Modifications à partir d'octobre 2008

Modification du montage de l'équerre de finition

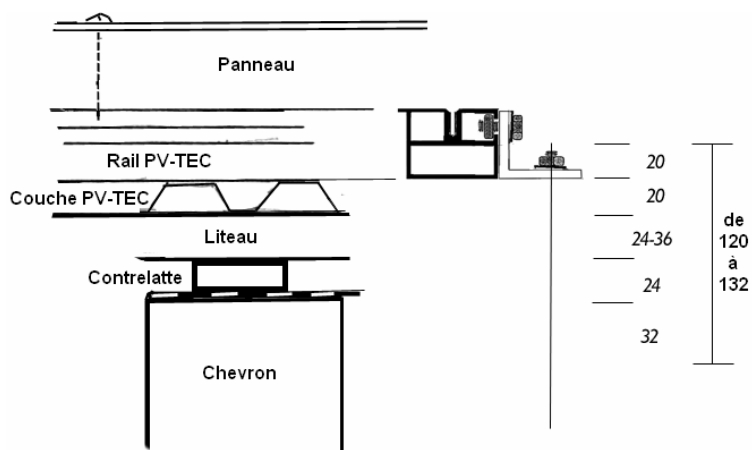
Ancienne version

A compter d'octobre 2008, la version modifiée des équerres de finition permet une installation plus aisée, en tournant dorénavant le côté libre vers l'intérieur.
